972-21-4

Ausführungsplan

Geschützte Radverkehrsführung in der Wexstraße zwischen Bundesplatz und Prinzenregentenstraße

Korrektur Verkehrszeichenplan AO_Plan
Anlage zum Schreiben
VB-210776-270
Wex/Ch-Wi VI B 4-5
Plan 1 zur
Anordnung vom 18.02.2022

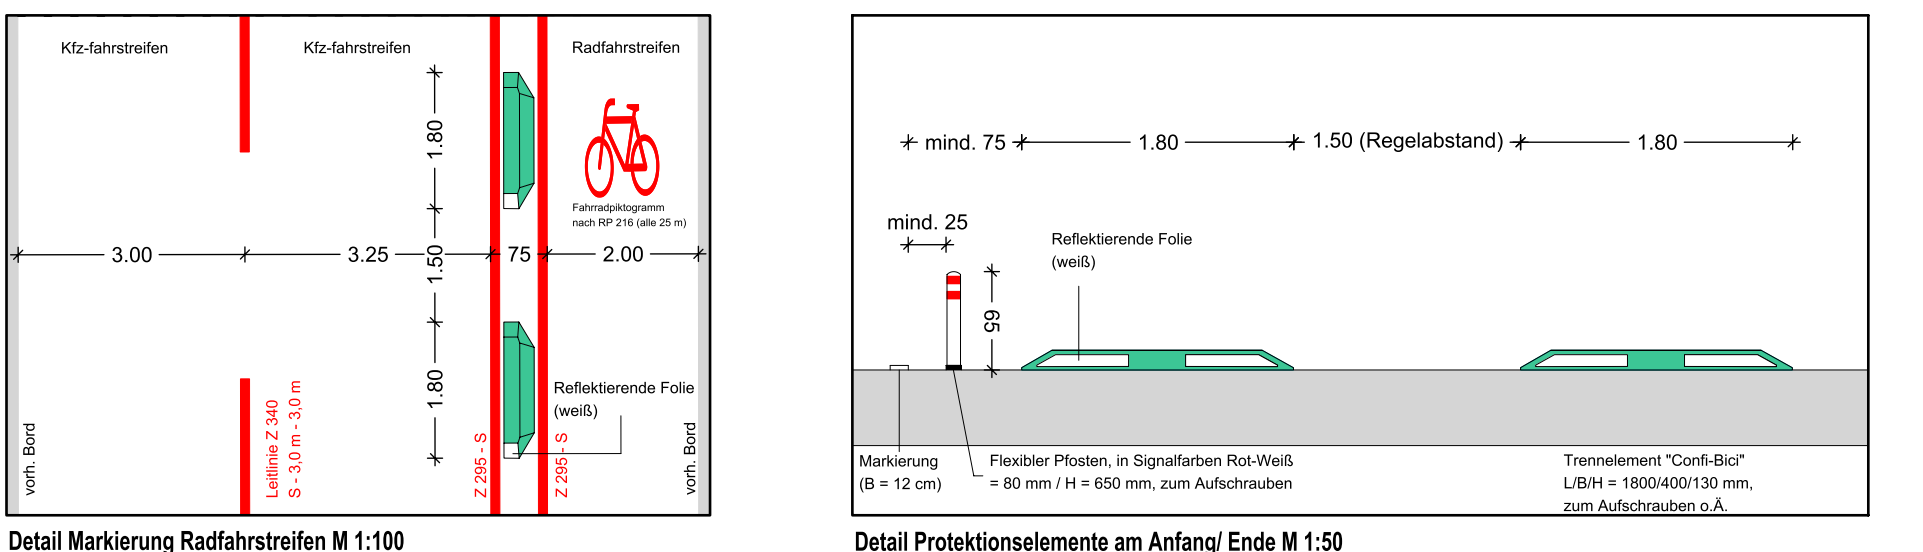
- Nach Hinweis der SenUVK Abt. VI, erfolgt eine Abweichung vom Regelplan RP 317 für die geschützte Radverkehrsführung. Die Breite des Sicherheitsstreifens wird auf 0,75 m reduziert und anstelle von Pollern sind Schwellen vorgesehen.
- Plangrundlage sind keine aktuellen Vermessungen, Grundlagen siehe unten
- Maße der Kfz-Fahrstreifen sind Achsmaße
- Maße des Radfahrstreifens sind Lichtmaße

Zeichnungsnummer	Änderung	Name	Datum
972-21-1	Verlängerung der geschützten Radverkehrsführung		07.10.2021
Zeichnungsnummer	Änderung	Name	Datum
972-21-2	Anpassung der geschützten Radverkehrsführung auf Höhe Wexstraße 32		23.11.2021
Zeichnungsnummer	Änderung	Name	Datum
972-21-3	Änderung gemäß Anmerkung von SenUVK vom 29.11.2021. Reduzierung des Sicherheitsstreifens auf 0,75 m und Montage von Schwellen anstelle von Pollern		30.11.2021
Zeichnungsnummer	Änderung	Name	Datum
972-21-4	Änderung gemäß Anmerkung von SenUVK vom 02.12.2021. Fahrstreifenbreite 2 x 3,00 m, Radfahrstreifenbreite 2,25 m.		13.12.2021
Zeichnungsnummer	Änderung	Name	Datum
972-21-4	Anpassung der geschützten RVA bei der Querungsstelle vor Bernhardstraße		26.01.2022
